## DOSSIER D'APPROBATION DES PLANS

### GARE DE LA TINE ET VOIE DE GARAGE AU LANCIAU

#### Rapport d'examen GC

Mur MZ 25.030-MU-G-AV + Bâtiment technique

Paroi berlinoise 2022.04.29_PB - -5.4m	Page ..... 29.04.22, 13:15
Perret-Gentil SA   1401 Yverdon-les-Bains	R. de Blaireville
	Larix-8 - Rel. 202 (1)
Enveloppes: Ligne de glissement déterminante, Définition avec centres et ligne coercitive (23.86,-24.66..25.83,5.04)

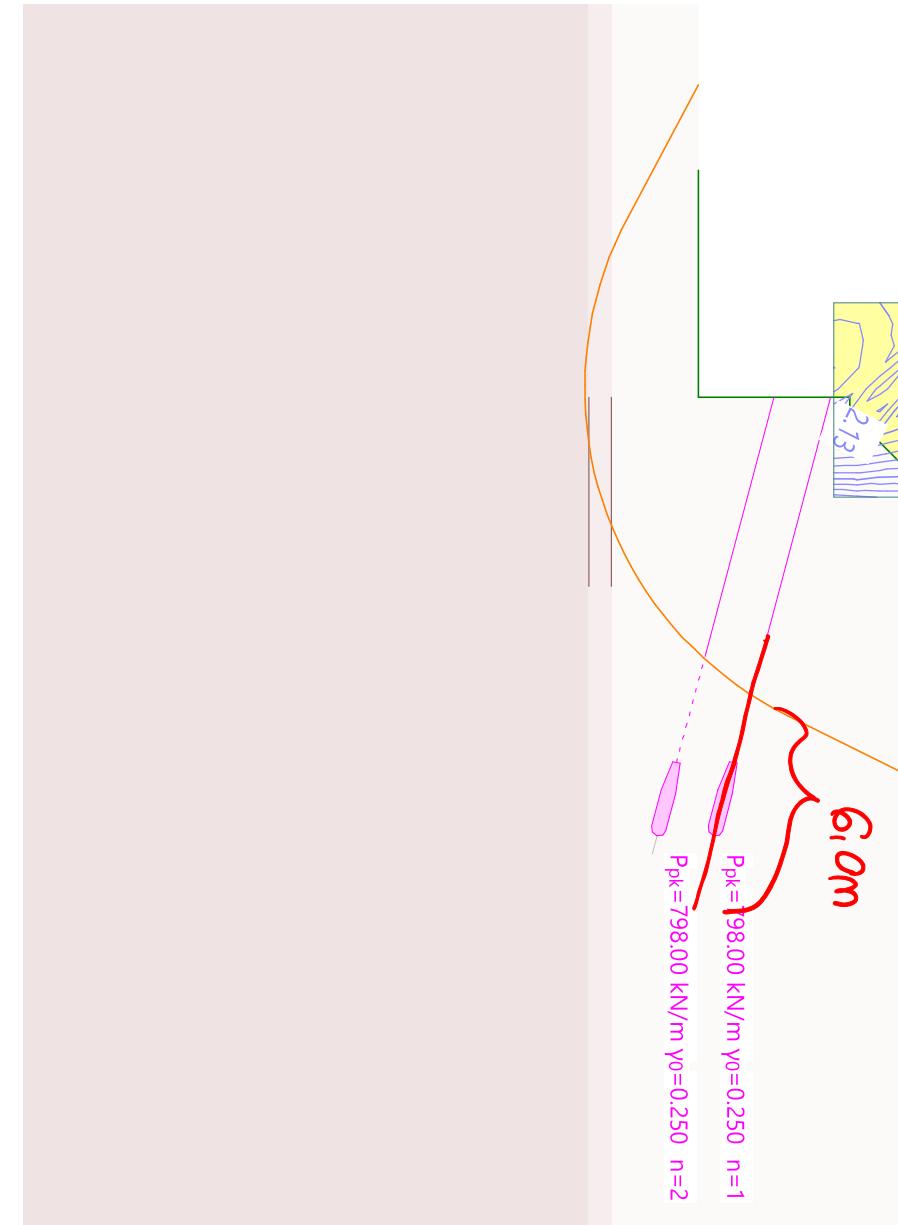
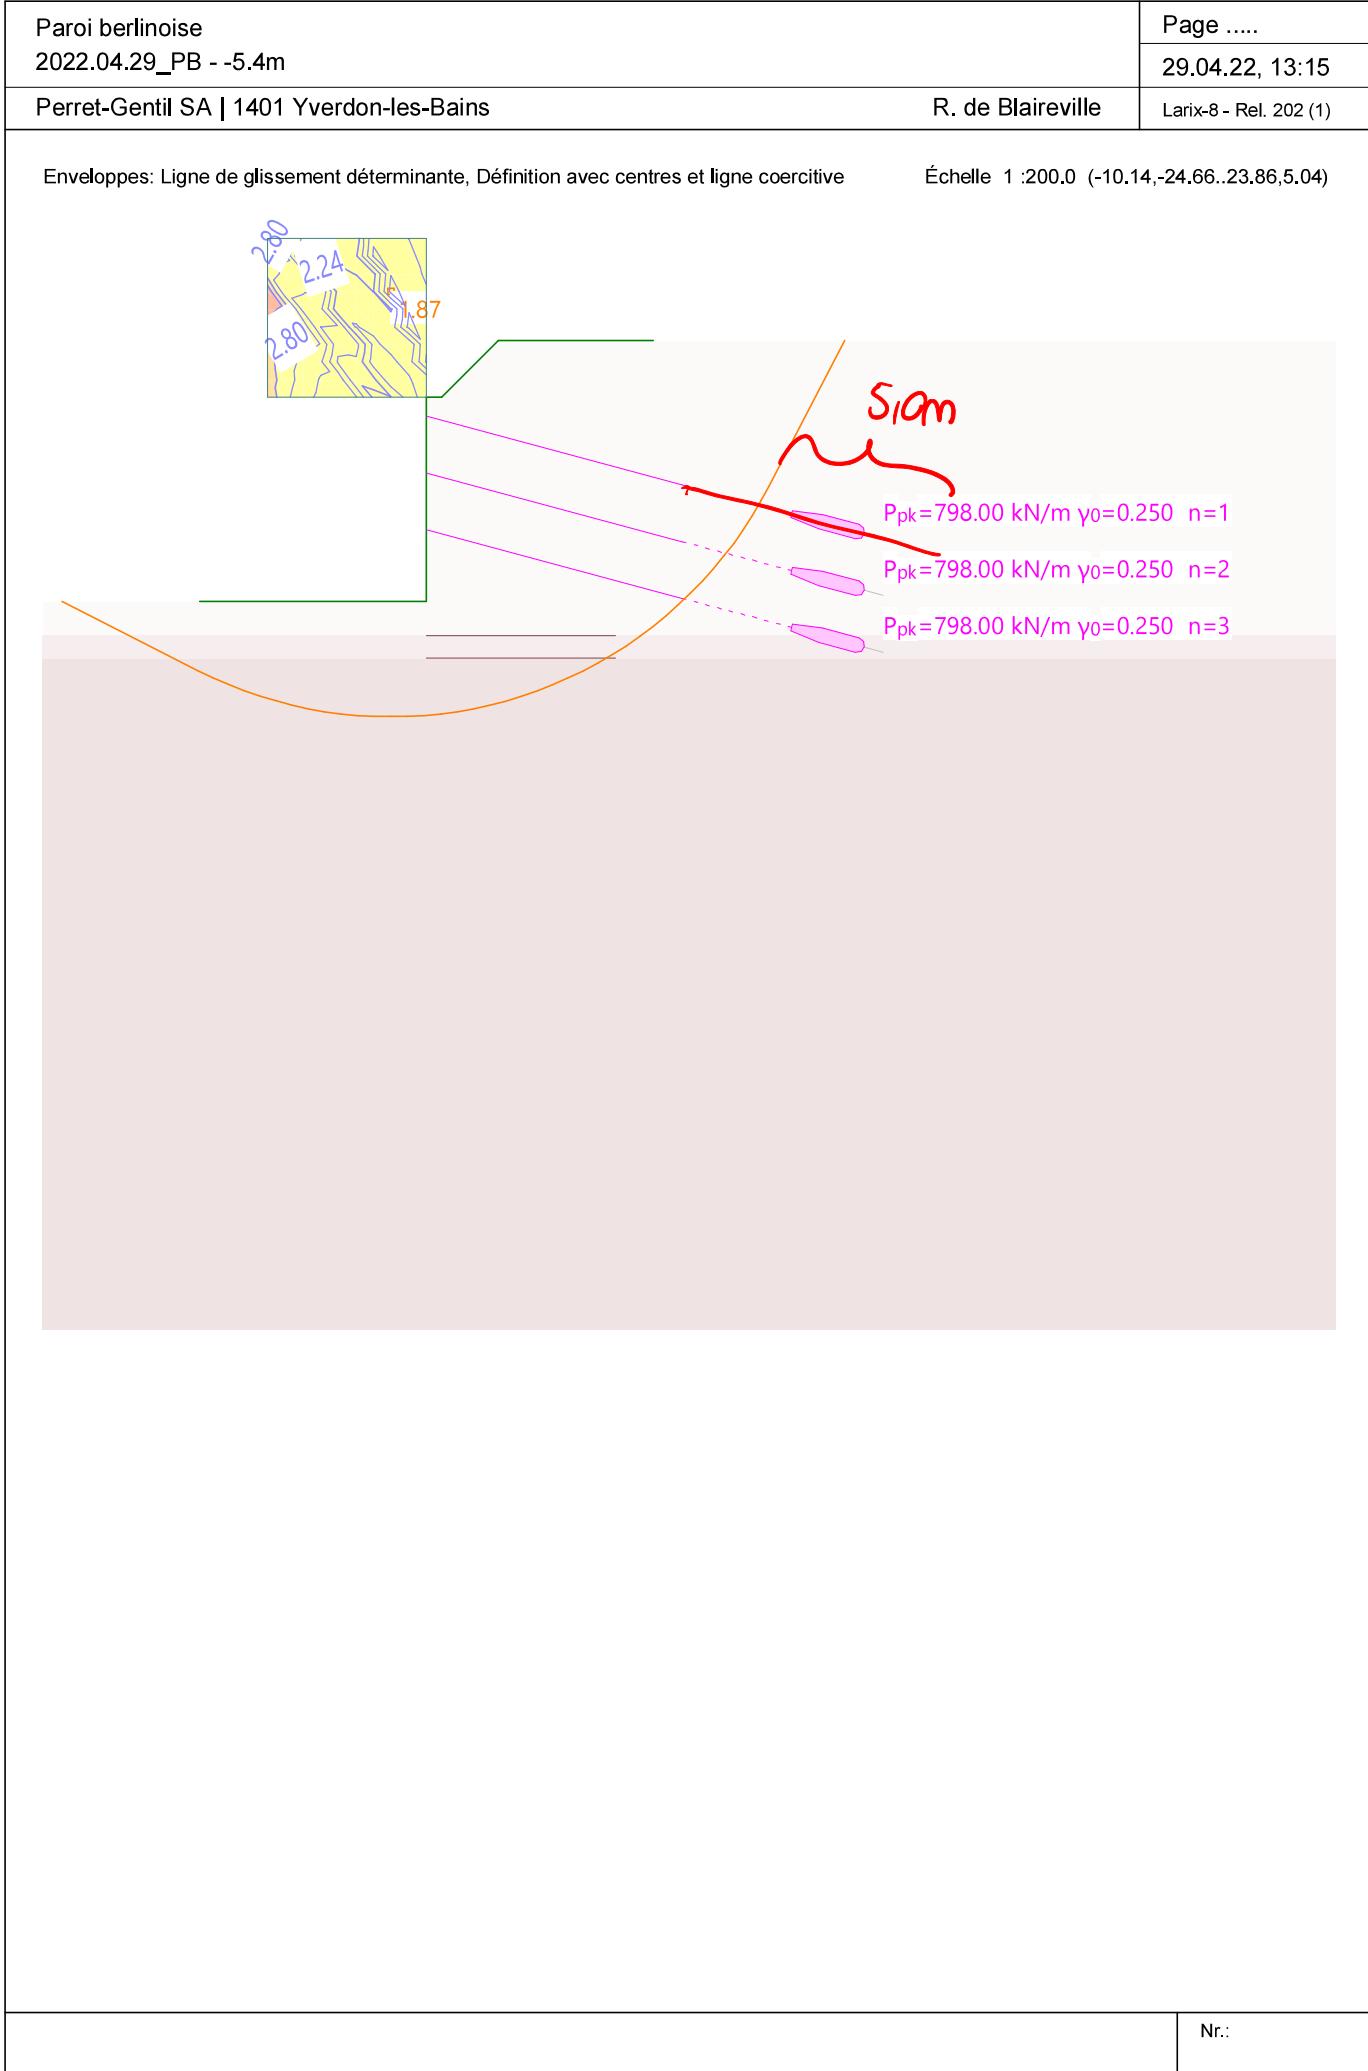
#### **Vérification des efforts internes dans le blindage de la paroi**

Flexion:  $m_{Rd} = 41 \text{ kNm} < m_{Ed} = 47 \text{ kNm KO !}$

Effort tranchant :  $v_{Rd} = 102 \text{ kN} < v_{Ed} = 104 \text{ kN KO !}$

$0.3P_{pk} \leq P \leq 0.7P_{pk}$  KO !
